## 会計検査の指摘事例とその解説(89)

### 2. 当時の設計要覧で鋼矢板の構造を推定すべき

### 3. 落石の跳躍高さは斜面から直角に測った高さ

図-1 鋼矢板及び防食工の概念図

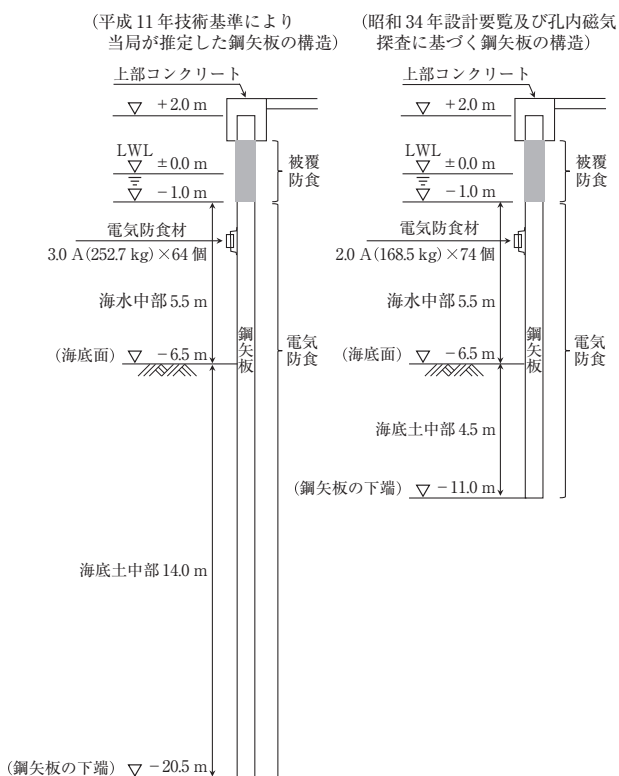
下端の深度はLWL-9.7mと記載されていたものの、同県は、岸壁の構造上当該深度では浅いと疑問を持ったことから、港湾台帳の記載にかかわらず、「港湾の施設の技術上の基準・同解説（平成11年4月）」（運輸省港湾局監修。以下「平成11年技術基準」という。）に基づいて、設計計算により鋼矢板の構造を推定することとして、鋼矢板の長さを22.5m、鋼矢板下端の深度をLWL-20.5mと算出しました。そして、同県は、この推定値を基に電気防食工の設計を行うこととし、海水中部の鋼矢板の長さを5.5m、海底土中部の鋼矢板の長さを14.0mとして、これらに岸壁の延長方向の鋼矢板の辺の長さ計192.0mを乗じて、海水中部の防食対象面積を1,056.0㎡、海底土中部の防食対象面積を2,688.0㎡とそれぞれ算出しました。そして、アルミニウム合金製の電気防食材の所要の質量を16,104.9kgと算出し、設計耐用年数50年の3.0Aの電気防食材（252.7kg/個）64個を鋼矢板に取り付けていました（直接工事費19,852,800円）（図-1）。

しかし、港湾台帳に記載された鋼矢板下端の深度に疑問を持って、設計計算により鋼矢板の構造を推定するとしても、平成11年技術基準ではなく、本件岸壁が建設された昭和37年当時の設計基準である「港湾工事設計要覧（昭和34年）」（社団法人日本港湾協会。以下「昭和34年設計要覧」という。）を用いる必要がありました。そして、昭和34年設計要覧に基づいて設計計算により当時の岸壁に必要なとされた鋼矢板の構造を推定すると、鋼矢板下端の深度はLWL-11.0mと算出され、同県が平成11年技術基準に基づいて算出したLWL-20.5mより大幅に浅いものになります。現に、孔内磁気探査<sup>(注5)</sup>

このように、電気防食工の設計に先立つ岸壁の現況の把握が適切でないまま電気防食工を設計し、施工していたことは、事業の計画における検討が十分でなく、適切とは認められません。

そこで、鋼矢板下端の深度LWL-11.0mに基づいて電気防食工の設計を行うと、海底土中部の鋼矢板の長さは4.5m、防食対象面積は、864.0㎡となり、これに海水中部の防食対象面積1,056.0㎡を合わせるなどして電気防食材の所要の質量を算出すると12,415.6kgとなります。そして、経済的な設計を考慮した適切な電気防食材の仕様及び個数は設計耐用年数50年で2.0Aのもの(168.5kg/個)74個(直接工事費15,665,800円)となります。

図-2 跳躍高を鉛直方向に測った場合の落石防護柵等の概念図

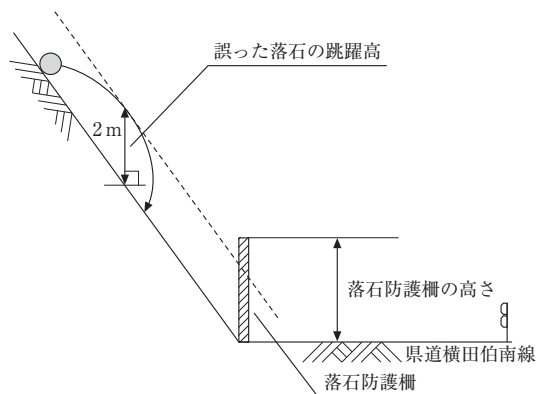
しかし、同県は、最低柵高の設定に必要な落石の跳躍高について、便覧等に基づき斜面から直角に測った高さとする必要があったのに、誤って鉛直方向に測った高さとしていました（図-2）。

図-3 便覧等に基づき跳躍高を斜面から直角に測って設計した場合の落石防護柵等の概念図

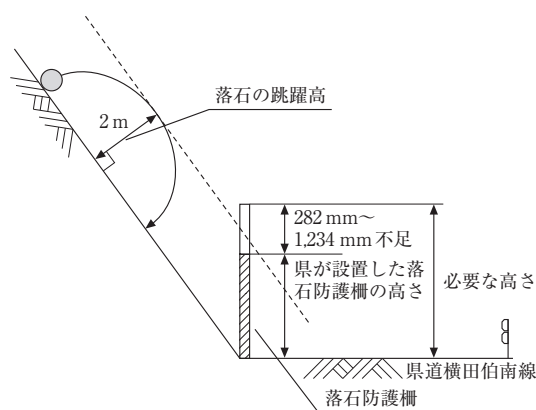
そこで、便覧等に基づき、落石の跳躍高を斜面から直角に測った高さ2.0mとして、改めて本件落石防護柵の最低柵高を算出すると、2,658~3,374mmとなります。そして、同柵高に余裕高360mmを加えた3,018~3,734mmが落石防護柵の必要な高さとなることから、本件落石防護柵の高さは全延長91.2mにおいて282~1,234mm不足していました（図-3）。

本件の担当調査官は、落石防護柵の必要な高さについての便覧等の記述が分かりづらいこと、また、会計実地検査の際に、誤った理解に基づいた説明をして上司に注意されていた若い担当者をよく見かけたことから、意識して検査していたとのこと。手直し工事は、斜面直角方向の跳躍高2.0mを確保するために、斜面の切土掘削工事を検討しているとのこと。
